ÜBERPRÜFUNGSprotokoll FÜR SportANLAGEN MIT RASENFELDERN

1. Bezeichnung der Sportanlage: <u>Sportplatz Enns</u>	
2. Anschrift: <u>A-4470 Enns, Weyer Mayengasse 8</u>	
3. Telefon: <u>0664/ 816 4766</u> Fax:	
4. Wie viele Faustballfelder gibt es auf der Anlage insgesamt: <u>2</u>

LAGESKIZZE ZUM ÜBERPRÜFUNGSprotokoll DER SPORTANLAGEN

Flutlichtabnahme

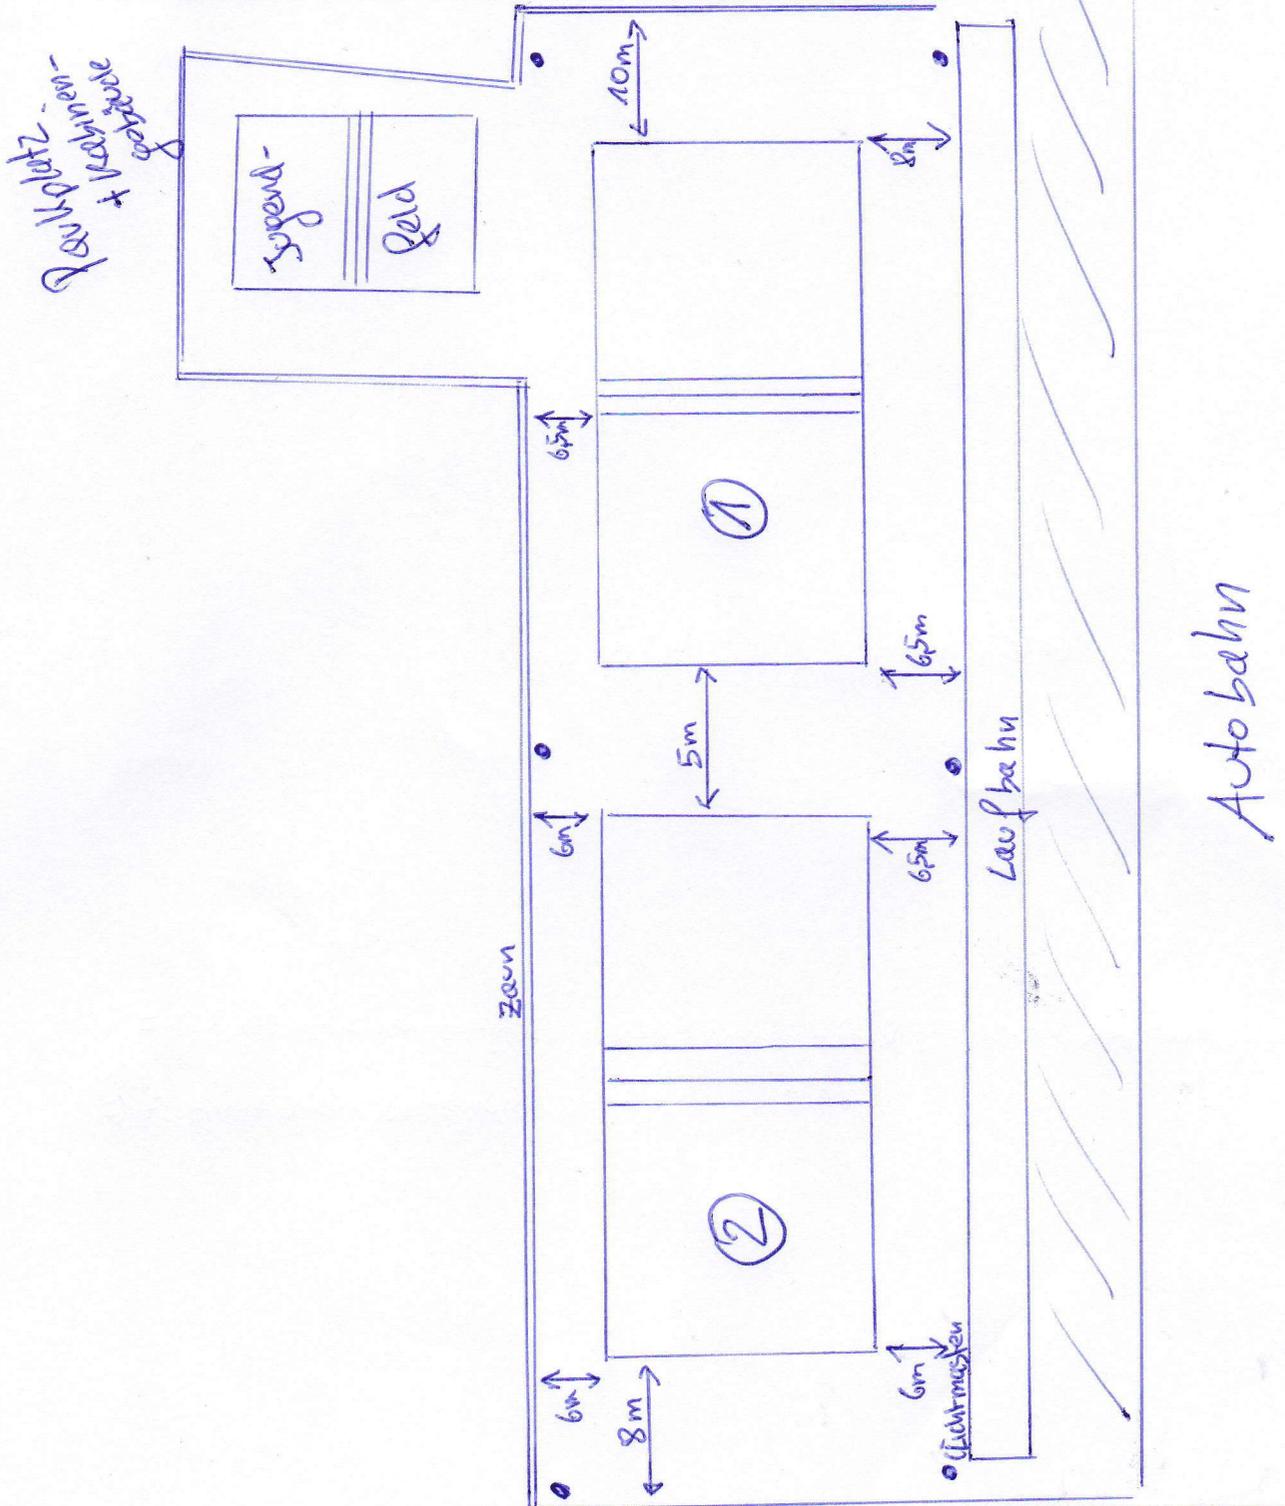
13. Sonstiges: <u>1) Feld 1 & 2 nicht gleichzeitig für BL-Spiele geeignet (Auslauf zwischen den Feldern)</u> <u>2) Flutlicht nicht BL-tauglich</u>

Anmerkung BLK - 30.08.2024
 Flutlicht auf Feld 1 entspricht nun den Bestimmungen - siehe Messprotokoll - somit können auf Feld 1 ab sofort Flutlichtspiele ausgetragen werden.
 Markus Plank, 30.08.2024

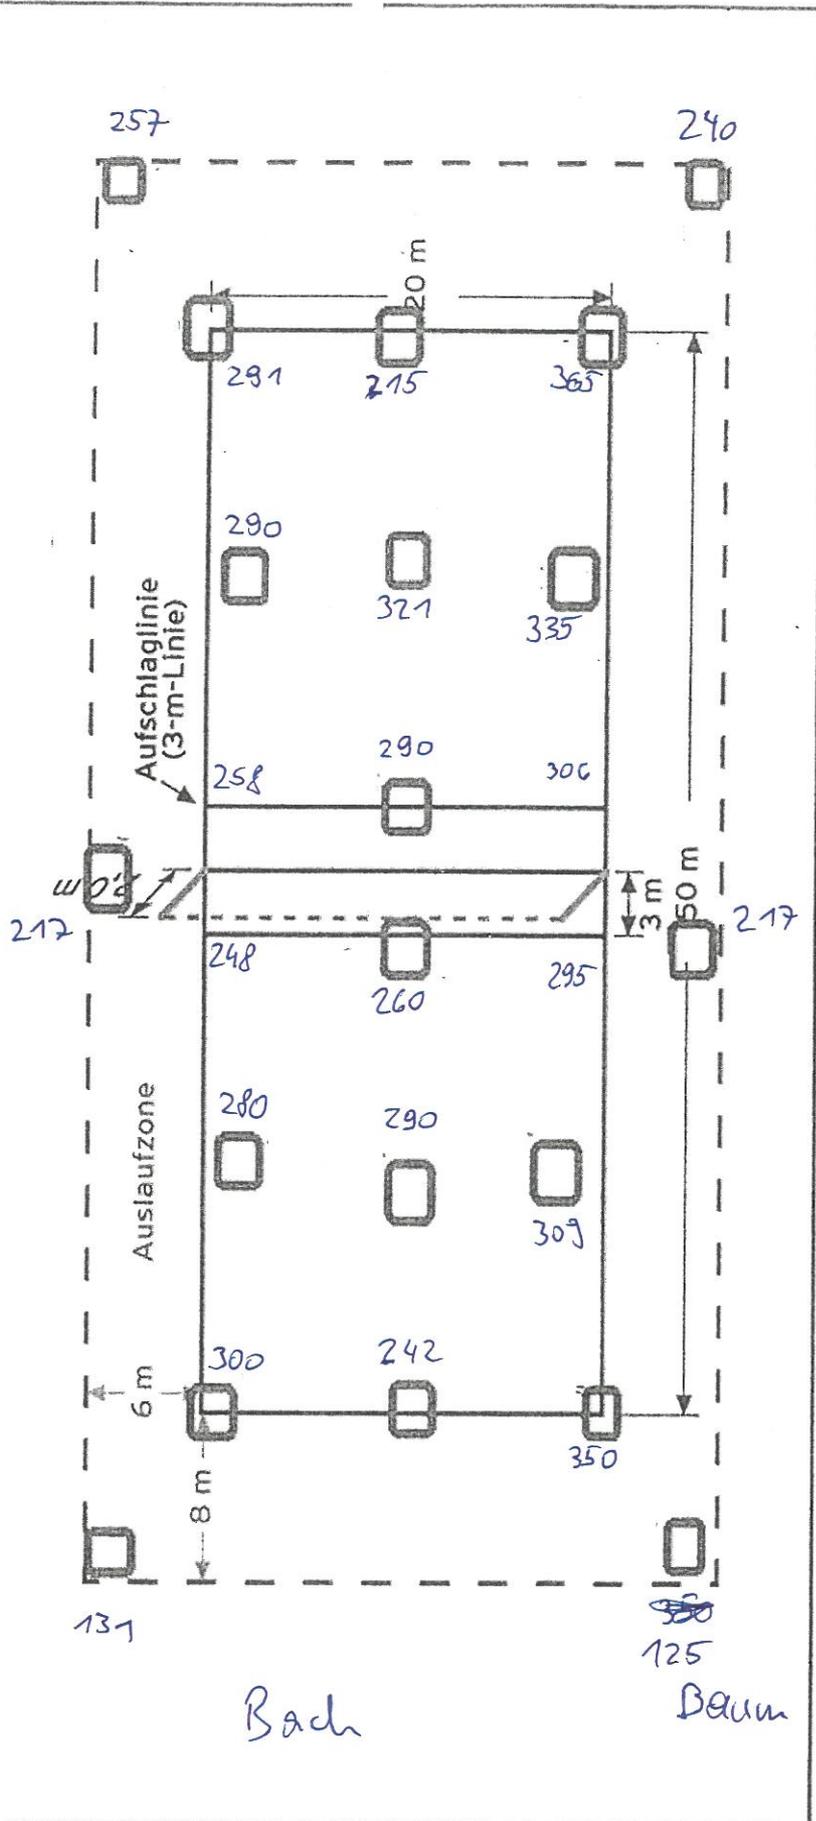
Bundesligabestimmungen Pkt. 25.1:	am Spielfeld mind. 200 Lux, im Auslauf mind. 75 Lux (gemessen bis max. 30 cm über dem Boden)	abgelehnt	Begründung + Unterschrift Prüfer:
		genehmigt	<i>[Signature]</i>
